Ampliamento dell'Ospedale Regionale di Mendrisio Beata Vergine - OBV

CONCORSO DI ARCHITETTURA IN DUE FASI

RAPPORTO DELLA GIURIA

Lugano, 19 novembre 2015

Progetto nr. 1
Motto: MOMOMO

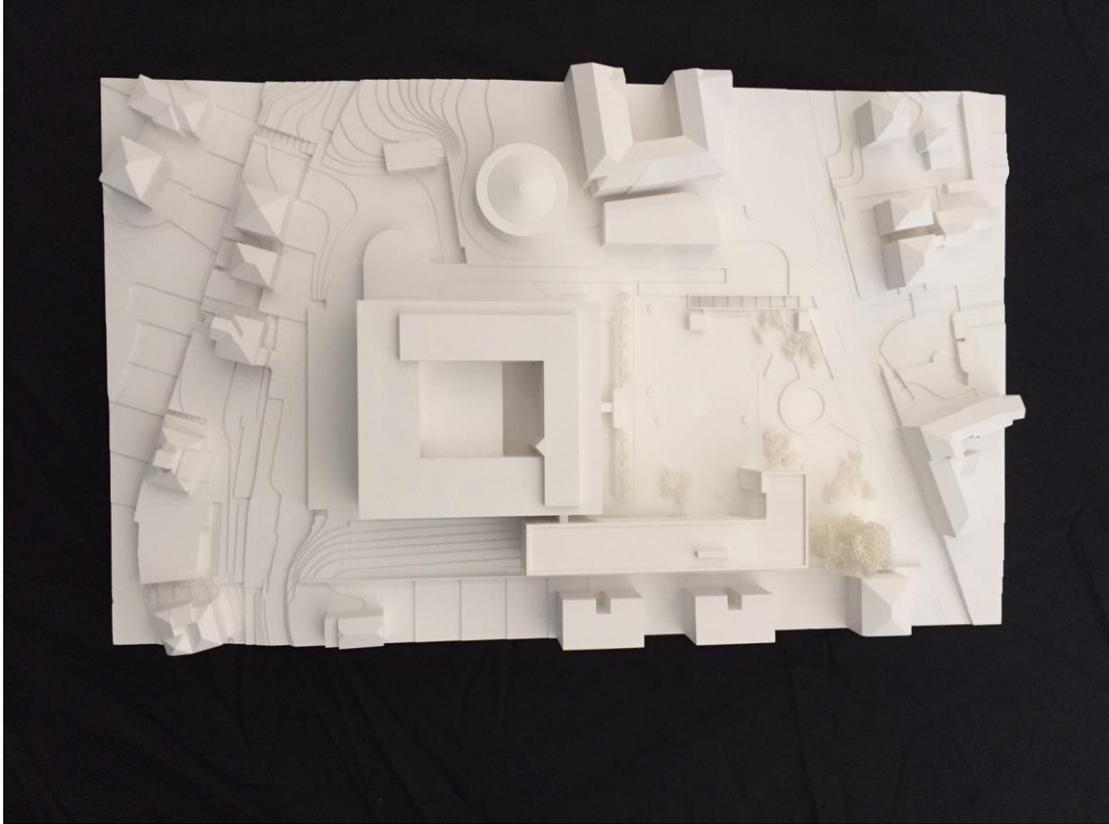
Il progetto propone l'edificazione di un corpo posto lungo il lato sud-ovest del fondo con una testa arretrata da via Turconi per salvaguardare il cedro, che potrebbe costituire il portale d'ingresso al complesso ospedaliero.

La giuria ha apprezzato l'inserimento urbanistico del nuovo edificio, che conferisce qualità allo spazio pubblico circostante; questo "atteggiamento" ha pure il pregio di riconoscere un ruolo preponderante all'ospedale esistente.

Tuttavia la giuria ritiene ingiustificata l'enfaticizzazione di quello che vorrebbe essere un portale d'accesso poiché -contrariamente alle intenzioni- quanto proposto non costituisce né l'accesso principale dell'OBV né quello del nuovo edificio.

Il sistema costruttivo a pilastri (plan libre) non è stato sfruttato in modo soddisfacente.

Il progetto supera i parametri di economicità fissati dal bando.

Le centrali tecniche RVCS trovano spazio al primo e secondo interrato. Gli spazi di transito verticali, tra i singoli piani dell'edificio, sono segnalati, ma di dimensioni insufficienti.

Progetto nr. 4

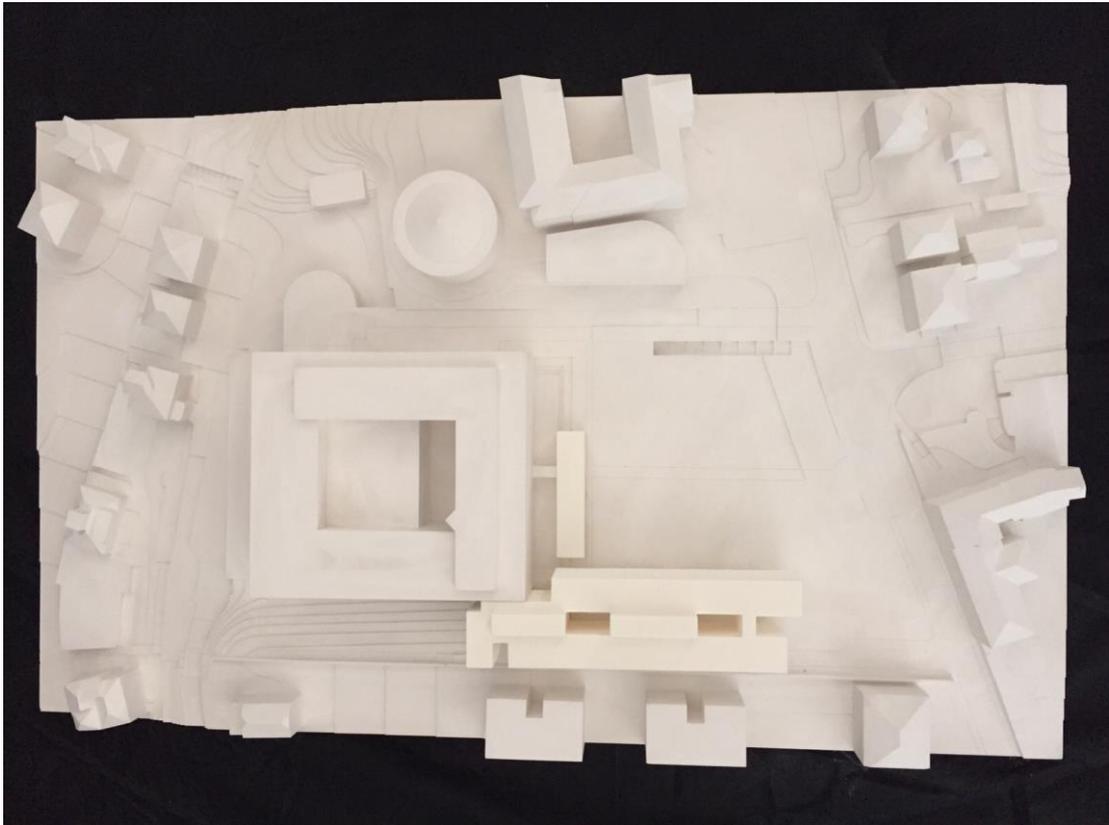
La giuria premia anche in questo caso il principio insediativo adottato e riconosce un'apprezzabile qualità formale dell'edificio proposto, che ricalca modelli tipologici modernisti conosciuti. Ma proprio come questi ultimi si presenta come oggetto autonomo che nel caso particolare vista l'imponente volumetria, prevarica fortemente il ruolo principale che l'attuale ospedale dovrebbe continuare a svolgere.

storico. La giuria si interroga tuttavia sull'effettiva necessità e legittimità dell'adozione di un principio di totale trasparenza, il quale abbinato alle scelte strutturali messe in opera rende problematica un'effettiva abitabilità di questo grande atrio.

Il progetto rispetta i costi previsti per l'edificio mentre per l'autorimessa sono superiori.

Gli spazi di transito verticali, tra i singoli piani dell'edificio, sono segnalati, ma di dimensioni insufficienti.

L'edificio proposto supera di poco i limiti degli indici imposti dal P.R. e le superfici richieste sono complessivamente rispettate. Alcuni locali risultano senza luce naturale mentre il numero di posteggi è inferiore a quelli richiesti.

Progetto nr. 10
Motto: SPAZI PUBBLICI

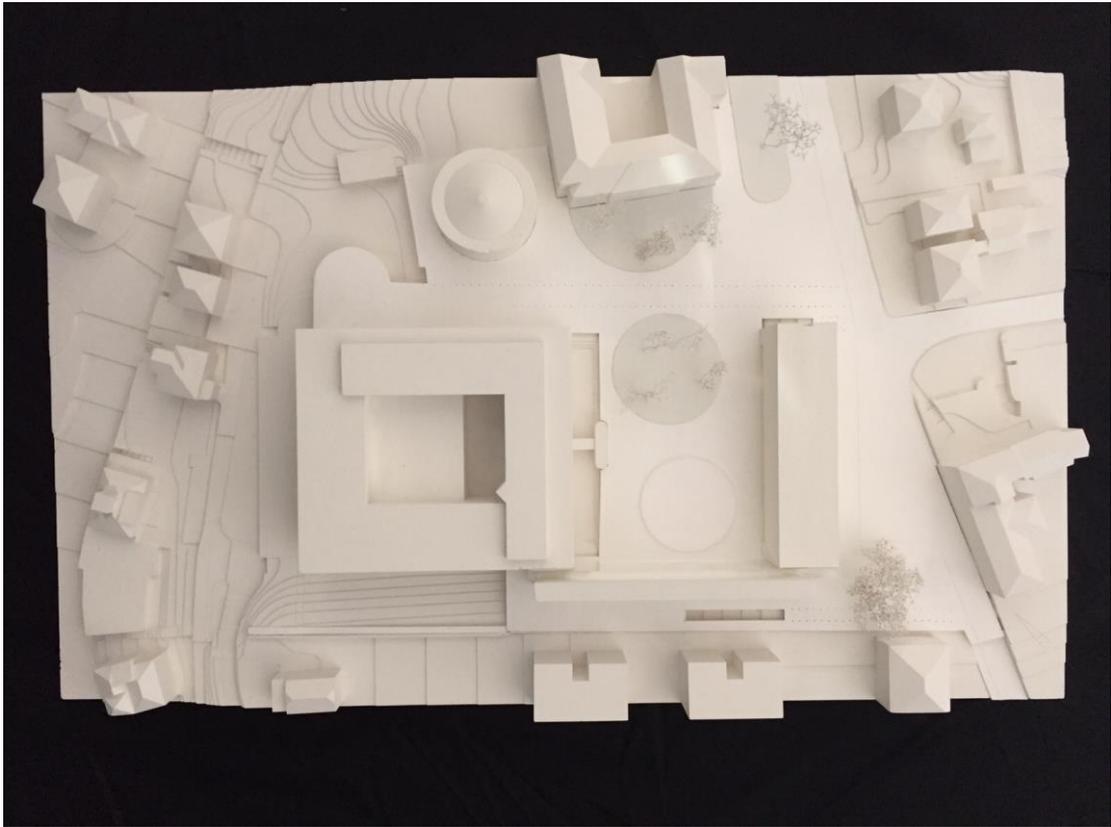
L'analisi più approfondita dei diversi aspetti funzionali ha dimostrato i limiti di un tale impianto, in particolar modo in relazione all'eccessiva e irrazionale lunghezza dei percorsi distributivi.

Per quanto riguarda la sistemazione degli spazi pubblici l'interno della corte è valutato in modo positivo. Il rapporto del nuovo edificio con via Turconi lascia non poche perplessità.

Il progetto supera di poco il costo d'investimento previsto dal bando.

Il progetto non cita misure di sicurezza sul lavoro e di Security.

L'edificio proposto supera l'indice di occupazione imposto da PR. Le superfici richieste sono rispettate. Gli spazi ambulatoriali sono divisi su due piani.

Progetto nr. 12
Motto: GRAFFETTE

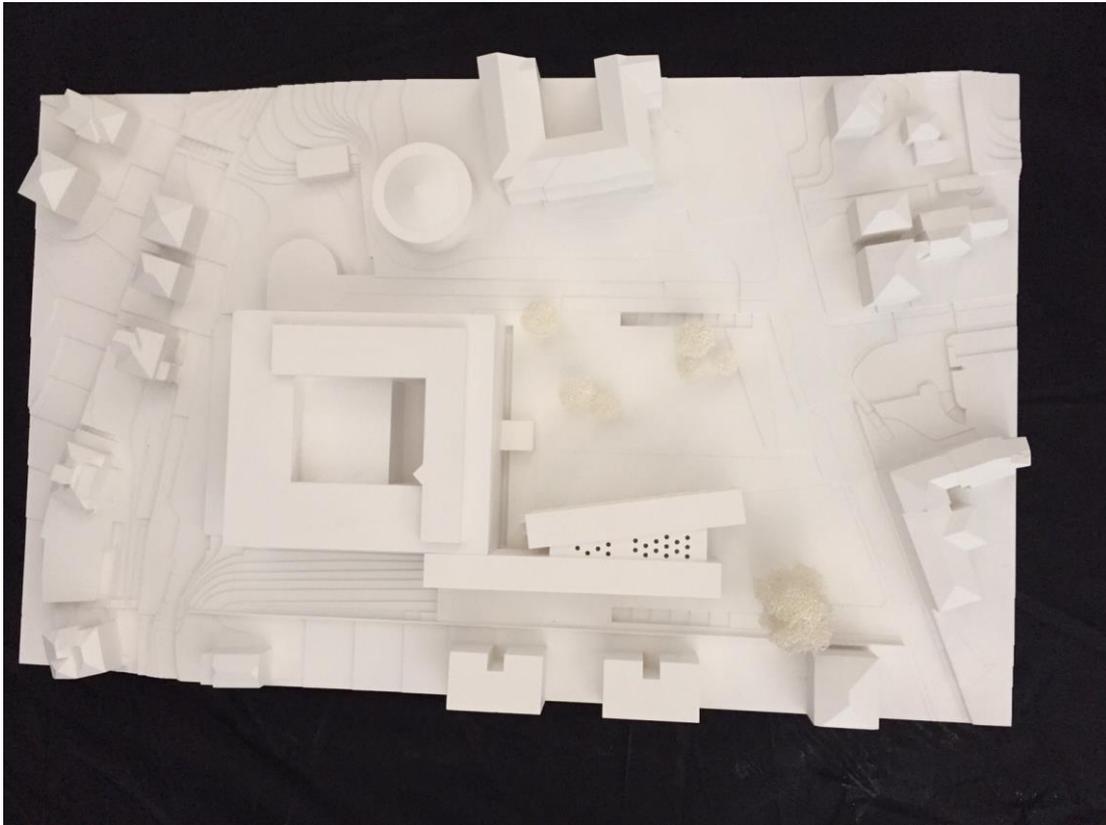
Poco chiara la definizione del sistema di generazione termica, nel complesso l'involucro potrebbe rispettare le richieste RUn e quindi i criteri per la certificazione Minergie, anche grazie alle prestazioni termiche dei vetri, molto elevate. Accenni ai materiali delle finiture interne, senza alcuna valutazione dell'ecocompatibilità delle scelte effettuate.
